信号浪涌整改报告

报告编号：BTR_SURGE_2025008026_Z040A3

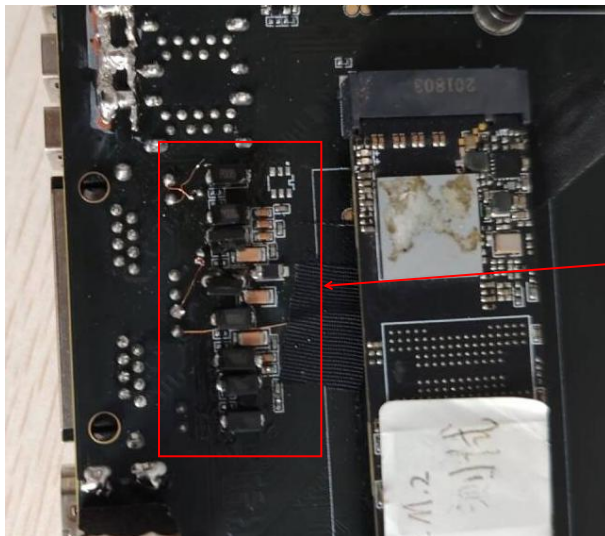
图示位置补贴防护器件
BTRTP0080TA (8PCS)。
